## ANTIKVARISKT YTTRANDE : SKISS FÖR NY FÖRSKOLA OCH ÅLDREBOENDE INOM RIDDERSVIKS GÅRD, SISAB/TENGBOM 20190915

Föreliggande yttrande avser skiss för förskola och vård- och omsorgsboende på del av den f.d. trädskolans mark, kvarter 3, samt del av situationsplan för samma förslag, daterade 19-09-05 respektive 2019-09-17. Planerna biläggs detta dokument. Förslaget till planering skiljer sig från den aktuella samrådshandlingen. Nedanstående är vår bedömning utifrån de kulturhistoriska värden vi tidigare identifierat samt de ställningstaganden som gjordes i AKA maj 2015, avseende placering och skala i fråga om ny bebyggelse och infrastruktur.

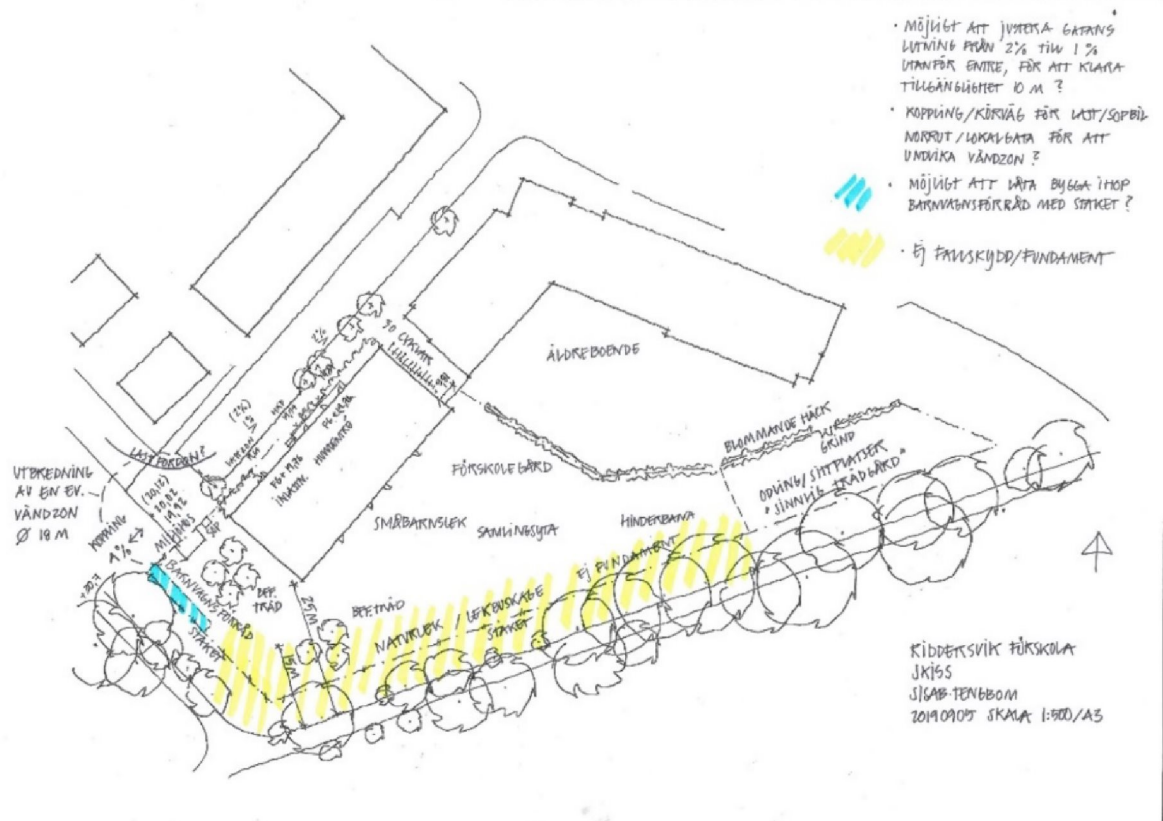
lekredskap, som inte är att jämföra med mindre byggnad. Här kan nämnas gungor, ruschkanor, klätterställningar, små lekstugor. Exakt avstånd kan inte anges, utan helheten måste bedömas i bygglovskedet. Den antikvariska bedömningen är att samrådshandlingen 2018-11-27 generellt uppvisar en större anpassning till kulturmiljön än det nu granskade förslaget. Undantaget är radhus i kvarter 1, som i här visar ett större respektavstånd till allé och befintlig bebyggelse än i samrådshandlingen.

Tätare konstruktioner/anläggningar med tak eller väggar bör hålla 25 meters avstånd från allé. Förskoletomt kan därför anläggas nära allé, men komplementbyggnader som redskapsbodar och barnvagnsförråd bör hålla respektavståndet. I samrådshandlingens plankarta tilläts mindre komplementbyggnader till en höjd av max 4 m och en byggnadsyta på 25 kvm betydligt närmare allén än 25 m. Det är problematiskt och motsäger respektavståndet. Vi bedömer att även mindre byggnader bör placeras utom respektavståndet för att sammanhanget av Riddersviks gård ska bibehållas.

I AKA 2015 görs följande utlåtande avseende vägdragningar i anslutning till allén:  
**Korsningen kv. 1-2-3** bör bearbetas avseende placering av förskola, placering och höjs på femvåningshus, avstånd till allé och korsande väg som skär av ursprunglig infartsallé. I nuvarande form påverkar denna del av förslaget områdets kulturhistoriska värden negativt, främst i fråga om allén och entrén till Riddersvik. Det nu granskade förslaget har i viktiga aspekter beaktat bedömningen om förskolans placering och byggnadshöjd nära allé. Dock går den nya Riddersviksvägen fortsatt över allén, och relationen mellan befintlig och ny väg bör granskas ur kulturhistoriskt perspektiv, och varsamhet i fråga om träd, rötter och alléns uttryck säkras upp. I samrådshandling karta del 2 (2018-11-27) är ett torg tydligt etablerat inne i det nya området, vilket frilade korsningen mot allén. I det här bedömda förslaget tycks torget ha minskats ner. Viktigt är att säkra upp att inte biltrafik/parkering/tillfällig uppställning av bilar/lastplatser på grund av detta förflyttas ut i de befintliga alléerna utan att trafiken som betjänar det nya området i sin helhet ges plats på gator och platser inom de nya kvarteren.

- Sammantaget bedöms inga anläggningar av typen byggnad vara lämpliga att placera inom 25 m från allé. Ej heller täta häckar eller större buskage.
- Parkeringsplats som förväntas att dagligen vara full av bilar bör ej finnas inom 25 m från allé. Tillfällig lastplats kan vara möjlig.
- Strukturer som genomsiktliga staket och lekredskap som ej är att jämföra med mindre byggnad, kan uppföras närmare allé än 25 meter.
- Vändplaner etc. ska inte inkräkta på allé och alléträd. Dessa ska till sin helhet placeras inom den nya planstrukturen.
- I enlighet med AKA 2015 betonas att liggande planförslag (samrådshandling) inte har granskats ur ett antikvariskt perspektiv, utan endast en tidigare strukturplan. För en heltäckande granskning av planens påverkan på kulturhistoriska värden bör en kompletterande bedömning även göra av färdigt planförslag.
